福島第一原子力発電所事故の検証

～ 福島第一原子力発電所事故を踏まえた課題・教訓 ～

令和2年10月26日

新潟県原子力発電所の安全管理に関する技術委員会

図 RPV主フランジの構造

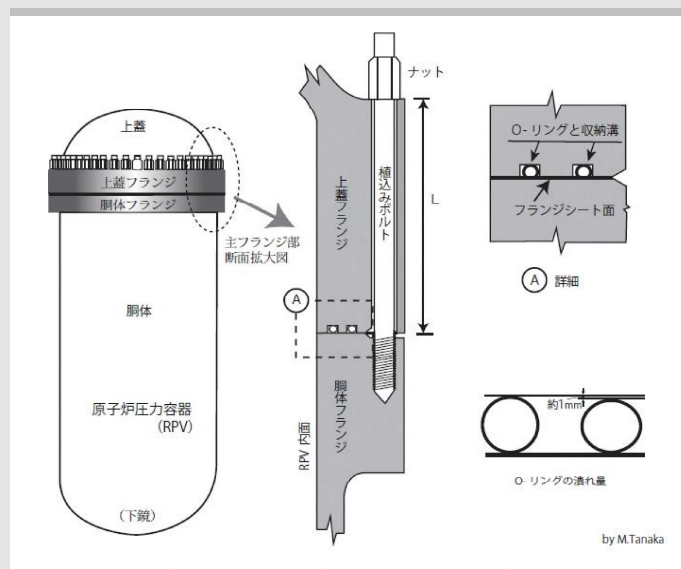
c. シビアアクシデント進行時の1号機RPV（原子炉圧力容器）主フランジの挙動

- ・原子炉圧力容器の上蓋フランジと胴体フランジは、2個の金属製のOリングを咬まして植え込みボルト締めすることにより密封（シール）されている。（下図参照）
- ・一方、シビアアクシデントのような温度的にきわめて厳しい環境は設計時には想定されていない。しかし、過去に研究者や設計技術者がシビアアクシデント下でのRPV主フランジのシール健全性について分析・検討した例はない。
- ・なお、東京電力は、放射は対象物にどのように当たっているのかが重要になるが、事故時の状況は分からないとしている。

- 炉心が溶融している状態にあつては、炉心からの輻射で原子炉圧力容器（RPV）の温度が設計温度を大きく超えて上昇し、それに伴い植込みボルトの温度も同程度の温度になっていたと考えられる。そのような状況下では、植込みボルトの内部に「高温クリープ」による永久ひずみが生じ、そのため植込みボルトの初期締め付け力が低下する「ストレスリラクゼーション」（応力緩和）が起こり、その結果RPV主フランジのシール機能が失われ、当該フランジ部から原子炉内部の水素や放射性物質を含むガス、水蒸気などが、高圧のまま格納容器の頭頂部付近に噴出したのではないか。
- 3月11日20時07分、1号機の原子炉圧力は6.6～7.2MPa[gage]で圧力変動（ハンチング）している。圧力変動幅は0.6（約6気圧）と異常に大きいのが特徴だが、この時刻にあつてはすでに炉心溶融が起きていたと東京電力は推定していることから、主フランジのシール機能が失われはじめそこから高圧ガスが間歇的に噴出していたことによる圧力変動ではなかったか。
- RPV主フランジからの高温ガスの噴出は、近傍に位置する原子炉格納容器上蓋部フランジのシール機能を維持していたシリコンゴム製Oリングを短時間で破損させた可能性がある。確認されているコンクリート製ウェルプラグの上方へのずれは、原子炉格納容器上蓋部フランジから漏れた高温の水素ガスがウェルプラグ直下に堆積し、自然発火によれ爆発したためではなかったか。

- 原子炉圧力容器 (RPV) 主フランジからの高温高压ガスの噴出の可能性を踏まえ、次の事項について、柏崎刈羽原子力発電所の対応状況を確認する必要がある。(事業者)
 - ・原子炉ウェルへの水張りは、RPV 主フランジから高温高压のガスが「噴出」する DCH(*)的事象のような場合にも有用なのか。(*)Direct Containment Heating (格納容器直接加熱)
 - ・原子炉格納容器フランジ部の Oリングが破損すれば、原子炉ウェルに水を張っていても大量の水素がオペレーティングフロア (オペフロ) へと漏出する可能性があるが、どう対応するのか。
 - ・RPV 主フランジからの漏えいによる格納容器過温破損が、FV の作動条件である 2Pd に至るまでの時間より、かなり先行して起きる可能性はないか。起きて問題はないか。
 - ・RPV 主フランジからの高温高压ガスの噴出の可能性の問題は、植込みボルトの材質が耐熱鋼でないこと、そしてその高温強度特性が不明なこと、からきているが、耐熱鋼への材質変更は現実的選択肢ではない。とすれば、しかるべき材料試験をおこない、当該ボルト材に対する短時間クリープ特性を含む各種高温強度特性を把握しておくべきではないか。

図 2号機原子炉格納容器圧力

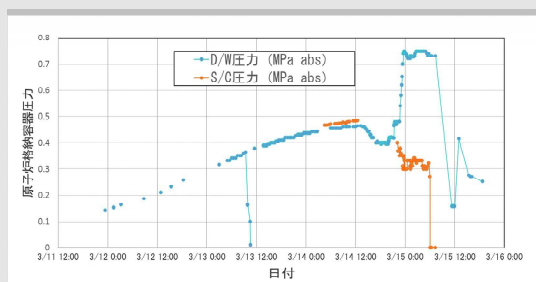
f. 2号機 PCV の地震による破損の可能性

- ・ 2号機原子炉格納容器では、不可解な急激な圧力降下(*)が見られる。
- (*)例えば、3月14日12時ごろからのドライウェル (D/W) 圧力の降下、3月14日22時ごろからの圧力抑制室 (S/C) の圧力の降下 (下図参照)
- ・ なお、東京電力は、原子炉格納容器又はその周辺部からの漏えいにより原子炉格納容器圧力が低下した可能性は低いと考えている。

○急激な圧力降下は、原子炉格納容器破損を示唆しているのではないかな。

図 1 非常用復水器 (IC) の系統図

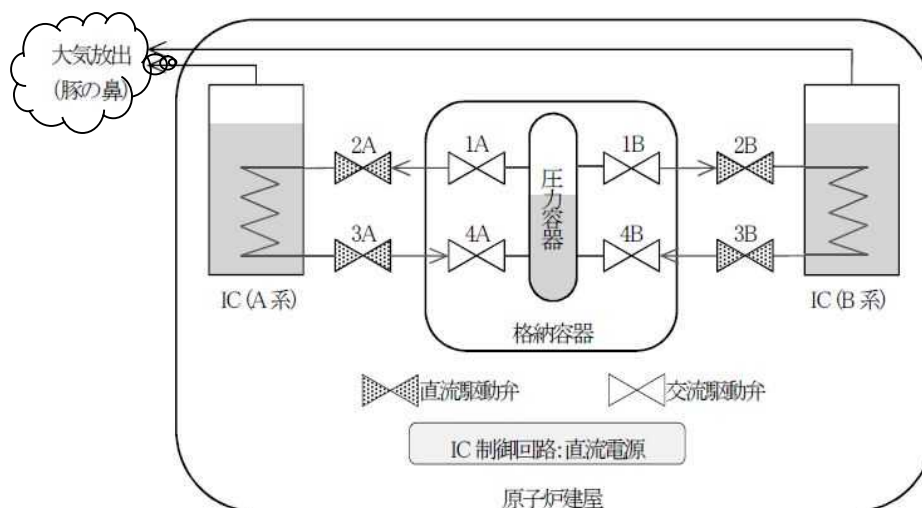
c. 「非常用復水器 (IC) の操作」

1号機は、地震発生後、非常用復水器 (IC) により原子炉を冷却していたが、津波襲来後も、吉田所長以下発電所対策本部では動作していると誤認し、原子炉の冷却が行われず事故が深刻化した。吉田所長や発電所対策本部、運転員の判断に問題はなかったのか、非常用復水器 (IC) の操作に関する経緯や状況を確認した。

- ・当直長は IC が動作していない可能性を認識していたが、津波襲来前の IC の弁が閉状態であったことを運転員の間で共有しなかった。発電班は IC の (豚の鼻からの (図 1 参照)) 蒸気の量が少ないことを確認しながら動作状況に疑問を持たず、発電所対策本部と情報を共有しなかった。このため、吉田所長以下発電所対策本部では、IC が動作していると誤認し、原子炉の冷却が行われず事故が深刻化した。電源喪失後の B 系の格納容器の内側の隔離弁が開であった可能性が高いことから、電源喪失後 B 系は動作できた可能性があった。
- ・1号機運転開始後、一度も IC の実動作確認をしていなかった。したがって、IC を運転した場合、豚の鼻から轟音と共に蒸気が噴き出すことを知る者はいなかった。また、IC がフェイルクローズの設計になっており、電源喪失で動作しなくなる可能性が高いことを、運転員も発電所対策本部も理解していなかった。

- 「a. 海水注入の意思決定」の議論を踏まえた対応が必要。(事業者)
- 「b. 格納容器ベントの意思決定」の議論を踏まえた対応が必要。(事業者)
- 「c. 非常用復水器(IC)の操作」の議論を踏まえた対応が必要。(事業者)
